**INFORME DE VISITA DE CONTROL  
N° 028-2026-OCI/0465-SVC**

**“PROCESO DE RECEPCIÓN Y LIQUIDACIÓN DE LA OBRA:  
MEJORAMIENTO DE LOS SERVICIOS PÚBLICOS DE LA  
PLAZA DE ARMAS Y SU ENTORNO DE LA CIUDAD DE  
JULIACA DEL DISTRITO DE JULIACA - PROVINCIA DE SAN  
ROMÁN - DEPARTAMENTO DE PUNO”**

#### FOTOGRAFÍAS N<sup>os</sup> 1, 2, 3 Y 4 GRASS NATURAL EN ÁREAS VERDES DE LA OBRA

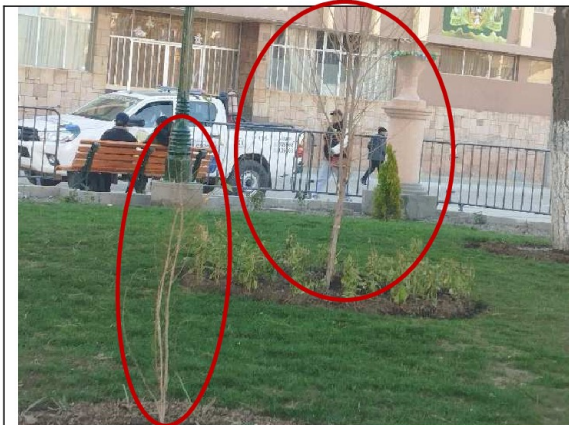
Las especificaciones técnicas del expediente técnico<sup>12</sup> de la Obra, para la partida 01.03.01.07.02 *Sembrado de grass*, establecieron que, **su ejecución debe lograr un césped denso, uniforme y saludable, garantizando condiciones óptimas de enraizamiento y crecimiento**. Sin embargo, la Comisión de Control advierte el **grass de las áreas verdes de forma muy tenue, irregular y en algunos puntos sin brote**, situación que fue registrada en el acta n.º 4-2026-OCI-SVC/0465/CUI 2540164 de 17 de agosto de 2026; asimismo, se muestra en las fotografías siguientes:

Fotografía n.º 1: Área de grass de forma irregular, tenue y sin brote.

Fotografía n.º 2: Área de grass de forma irregular, tenue y sin brote.

Fotografía n.º 3: Área de grass de forma irregular, tenue y sin brote.

Fotografía n.º 4: Área de grass sin brote.

### FOTOGRAFÍAS N.ºs 11, 12, 13 Y 14 CERCO VIVO EN ÁREAS VERDES DE LA OBRA

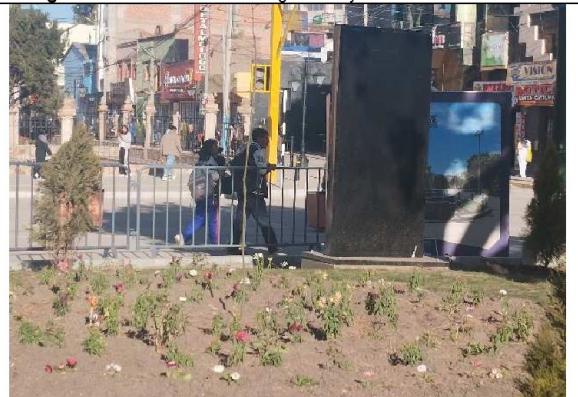
Las especificaciones técnicas del expediente técnico de la Obra, para la partida 01.03.01.07.06 *Sembrado de vegetación ornamental*, consideraron la **plantación de especies florales y ornamentales en jardinerías, incluyendo su mantenimiento inicial** (riego periódico, reposición de especies no prendidas y control de malezas). Sin embargo, la Comisión de Control advierte **plantaciones amarillentas y algunos marchitas**, tal como se muestra en las fotografías siguientes:

Fotografía n.º 11: Vegetación ornamental amarillentas y marchitas.

Fotografía n.º 12: Sectores sin vegetación y otros marchitos.

Fotografía n.º 13: Sectores sin vegetación y otros marchitos.

Fotografía n.º 14: Vegetación ornamental amarillentas y marchitas.
